## **Opel Sintra** **Dalla data di costruzione 1997**

### **Il braccio tergicristallo urta il montante A.**

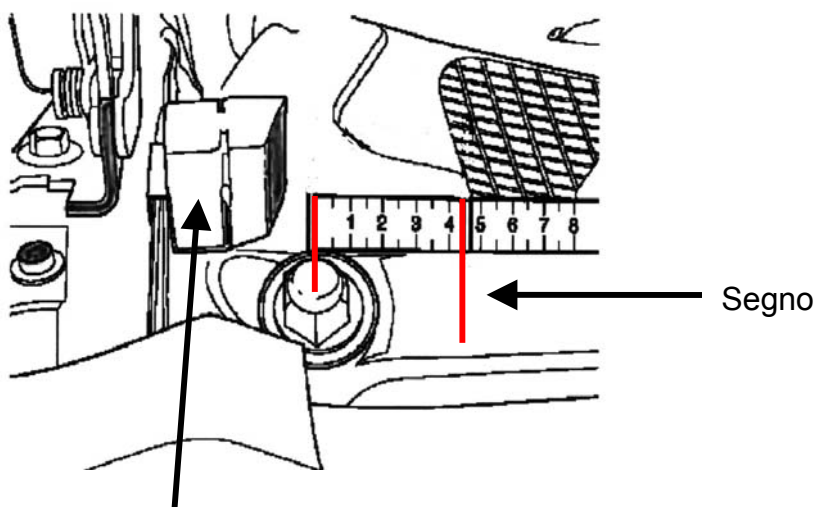
Se su questi veicoli viene segnalato che in caso di velocità elevata il braccio tergicristallo destro urta il montante A, una possibile causa è l'assenza di un arresto in gomma.

Per eliminare l'inconveniente, montare un nuovo arresto in gomma.

- A 4,5 cm dal centro di rotazione del braccio tergicristallo destro, sul braccio stesso, posizionare un pezzo di nastro adesivo o tracciare un segno con un pennarello lavabile (figura).
- Inserire l'accensione, azionare l'interruttore tergicristallo. Quando il braccio tergicristallo è in posizione verticale, disinserire l'accensione.
- Montare l'arresto in gomma al centro del segno sul braccio tergicristallo (figura)

Controllare, inoltre, se la vite di fissaggio è ben serrata.
